UNIVERSIDAD DE LA REPÚBLICA
DIRECCIÓN GENERAL DE ARQUITECTURA
INSTITUTO DE HIGIENE
Licitación Abreviada 01/24 - Escalera Caracol en Sexto Piso

Aclaraciones 01

Adjunto fotos

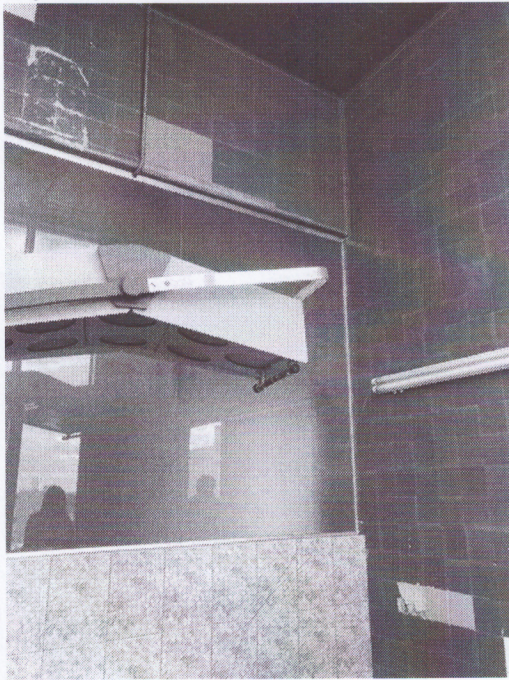
A los lados del muro a demoler existen aberturas de vidrio con los vidrios quebrados. Es posible que con la vibración de la demolición los mismos se desprendan. Adjunto fotografía. ¿Esto será considerado como adicional en caso de que suceda? ¿O debemos incluirlo como un rubro específico en la cotización?

En caso de que se rompa o se desprenda un vidrio interior no se solicitará su reposición, pero si el retiro total del mismo. No se considerará como adicional.

Para el caso del vidrio rajado en la abertura al exterior dentro de la sala azul (como se visualiza en la segunda imagen), se deberá cotizar su retiro y sustitución según el siguiente detalle:

Rubro 5.2. Retiro y reposición de vidrio en abertura exterior.

Se deberá retirar el vidrio rajado de la abertura al exterior dentro de la sala azul, el mismo presenta unas dimensiones de 1,30metros de ancho, por 1,80metros de altura.

Se deberá sustituir por un vidrio templado transparente de 6mm de espesor.
